Паспорт
доступности объекта
для лиц с ограничениями жизнедеятельности

ПАСПОРТ

доступности для инвалидов объекта и предоставляемых на нем
услуг в сфере образования (далее - услуги)

Адрес объекта, на котором предоставляется(-ются) услуга (услуги): 630009 г. Новосибирск, ул. Добролюбова, 18/1

1. ТЕРРИТОРИЯ, ПРИЛЕГАЮЩАЯ К ОБЪЕКТУ

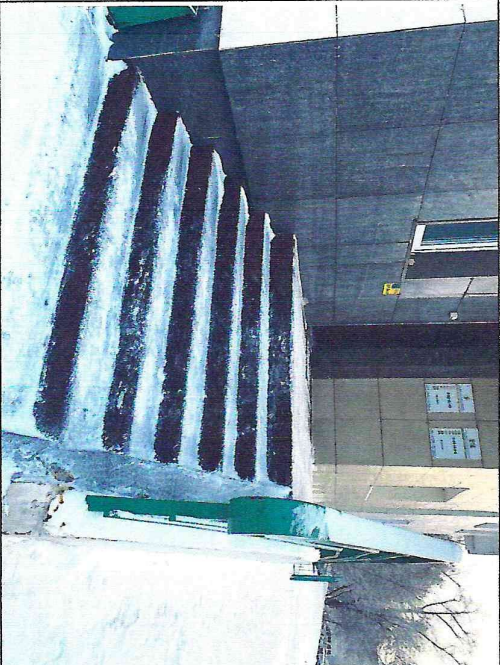
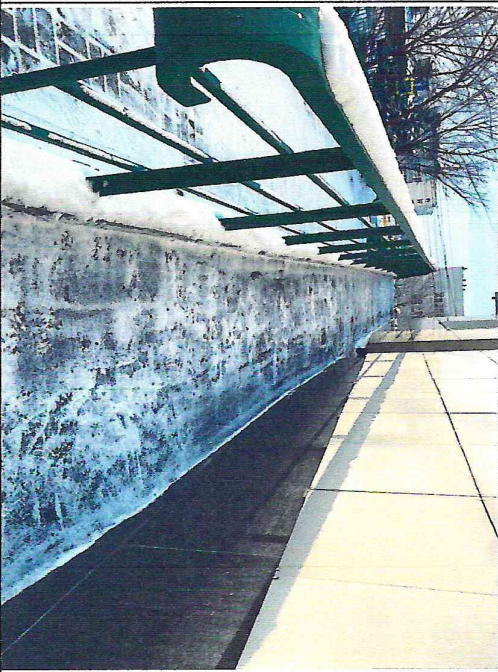
№ п/п	Наименование функционально-планировочного элемента	Наличие элемента			Выявленные нарушения и замечания		Работы по адаптации объектов	
		есть/нет	N на плане	N фото	Содержание	Значимо для инвалида (категория)	Содержание	Виды работ
1.1	Вход (входы) на территорию	есть			Соответствует	К,О,С	Отработать регламент сопровождения инвалидов персоналом (в том числе с нарушениями опорно-двигательного аппарата).	Организационные мероприятия
1.2	Путь (пути) движения на территории	есть			Соответствует	К,О,С,Г,У	Отработать регламент сопровождения инвалидов персоналом (в том числе с нарушениями опорно-двигательного аппарата).	Организационные мероприятия
1.3	Лестница (наружная)	нет						
1.4	Пандус (наружный)	нет						
1.5	Авгостоянка и парковка	нет

Наименование структурно-функциональной зоны	Состояние доступности*	Приложение		Рекомендации по адаптации (вид работы)**
		N на плане	N фото	
Территория, прилегающая к объекту	ВНД (С), ДП-И (Г, У), ДЧ-И (К,О)			Текущий ремонт, организационные мероприятия: отработать регламент сопровождения инвалидов персоналом (в том числе с нарушениями опорно-двигательного аппарата).

2. ВХОДНАЯ ГРУППА

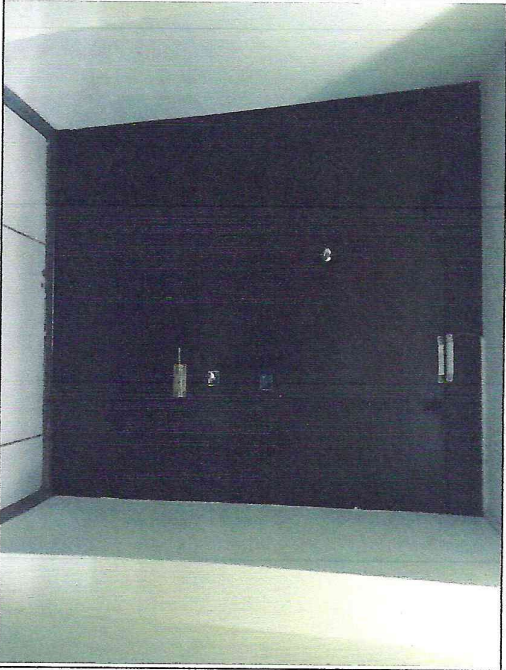
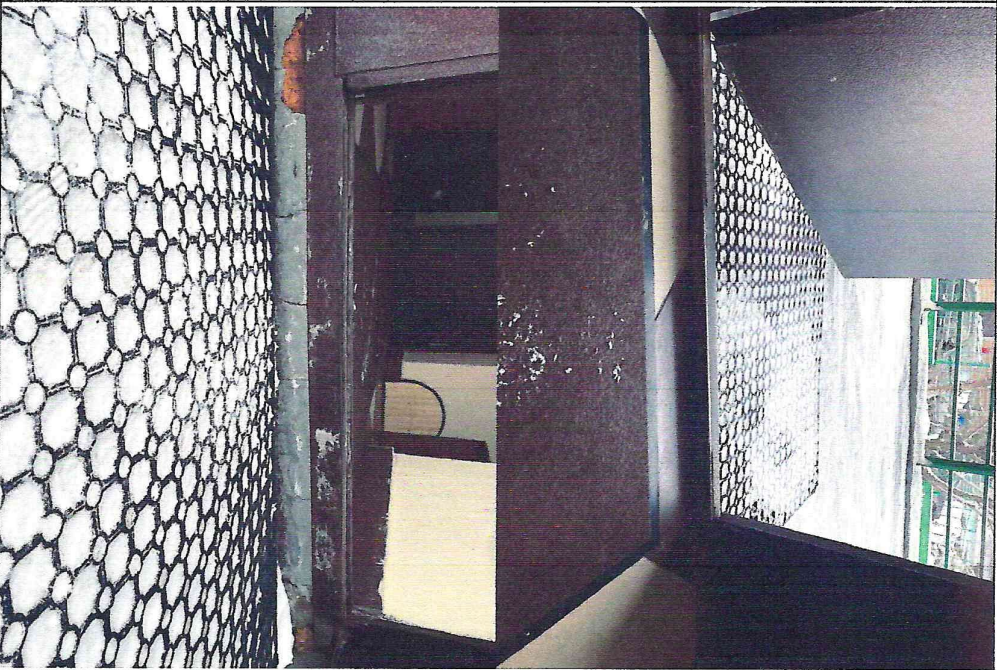
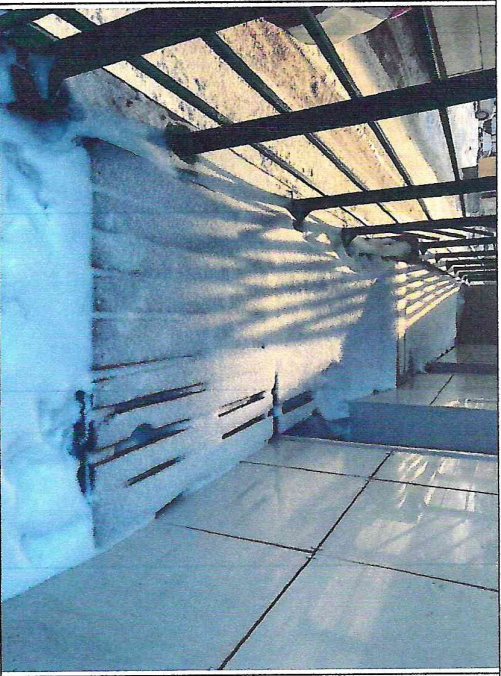
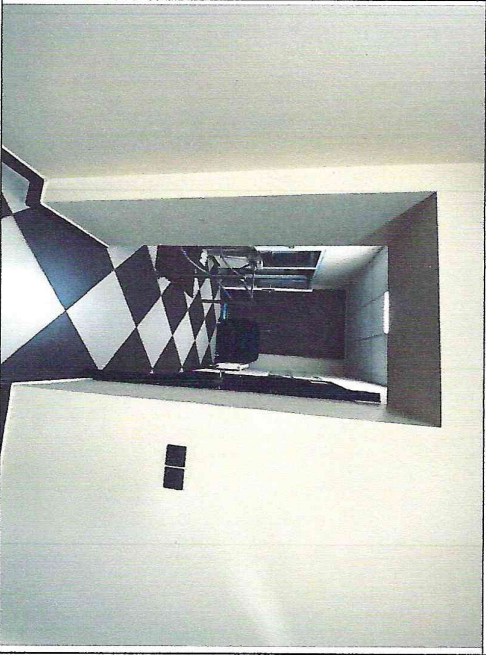
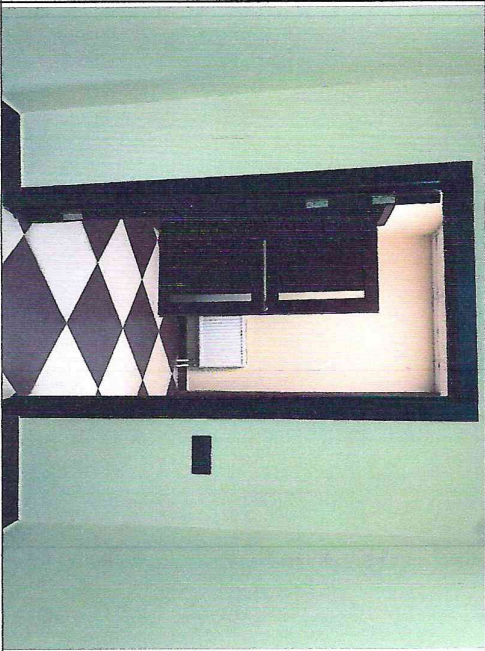
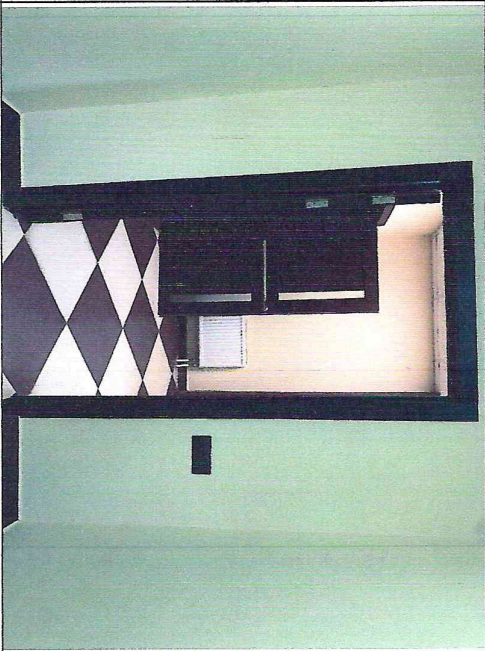
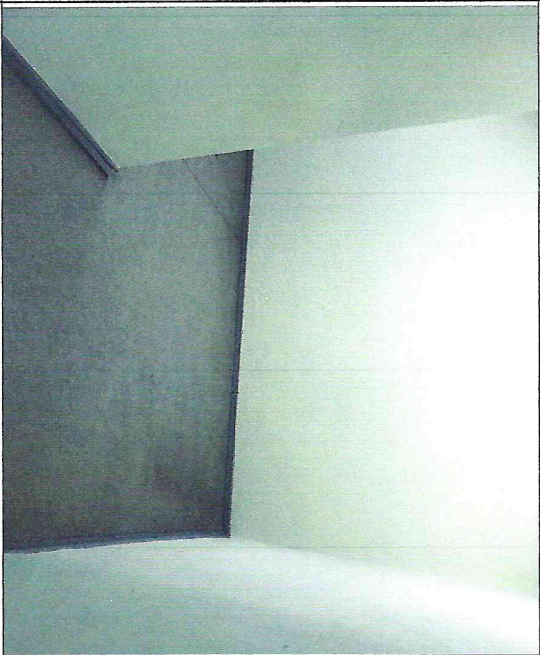
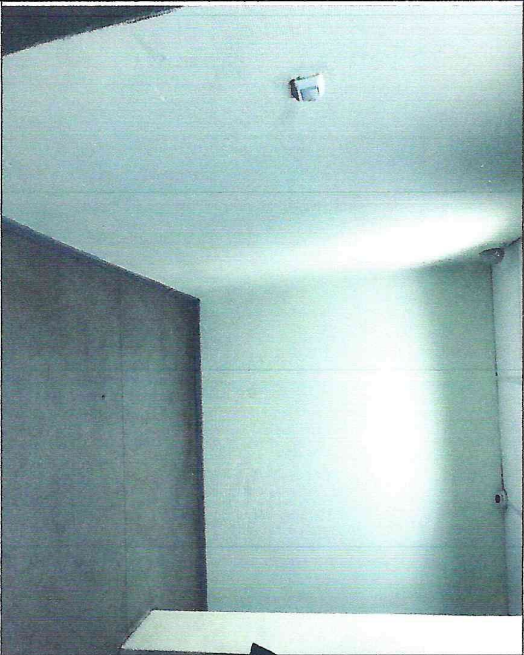
№ п/п	Наименование функционально-планировочного элемента	Наличие элемента			Выявленные нарушения и замечания	Работы по адаптации объектов	
		есть/ нет	N на плане	N фото		Содержание	Виды работ
2.1	Лестница (наружная)	есть			Отсутствуют двухсторонние поручни	Установить двухсторонние поручни	Текущий ремонт, организационные мероприятия
2.2	Пандус (наружный)	есть			Отсутствуют двухсторонние поручни	Установить двухсторонние поручни	Текущий ремонт, организационные мероприятия
2.3	Дверь (входная)	есть			Не соответствует нормативам.	При необходимости оказывать помощь инвалидам персоналом учреждения.	Организационные мероприятия
2.4	Тамбур	есть			Соответствует по параметрам.	При необходимости оказывать помощь инвалидам персоналом учреждения.	Организационные мероприятия

Наименование структурно-функциональной зоны	Состояние доступности	Приложение		Рекомендации по адаптации (вид работы)
		N на плане	N фото	
Входная группа	ВНД (С), ДУ (К, О, Г, У)			Текущий ремонт, организационные мероприятия: установить двухсторонние поручни на ступенях, входной площадке, пандусе, при необходимости оказывать помощь инвалидам персоналом учреждения.

4. ЗОНА ОКАЗАНИЯ УСЛУГИ

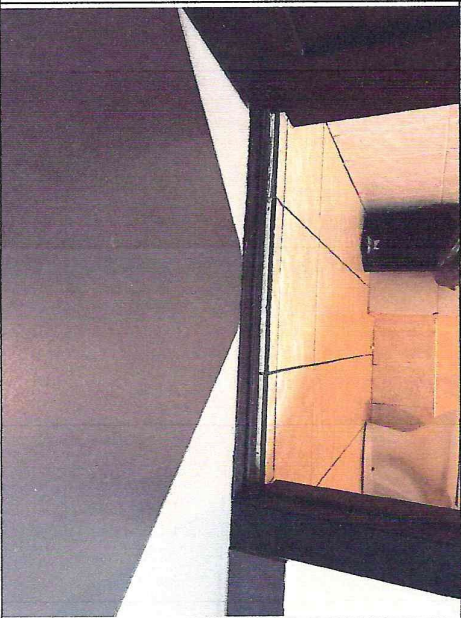
№ п/п	Наименование функционально-планировочного элемента	Наличие элемента		Выявленные нарушения и замечания	Работы по адаптации объектов	
		есть/нет	N фото		Содержание	Виды работ
4.1	Кабинетная форма обслуживания	есть		Дверной проем уже нормативного на 2см.	К, О	Отработать регламент оказания помощи со стороны персонала. Организационные мероприятия

Наименование структурно-функциональной зоны	Состояние доступности*	Рекомендации по адаптации (вид работы)**
Зона оказания услуги	ВНД (С, О), ДУ (К, Г, У)	Организационные мероприятия: наличие должностных обязанностей трюотера, отработать регламент оказания помощи со стороны персонала.
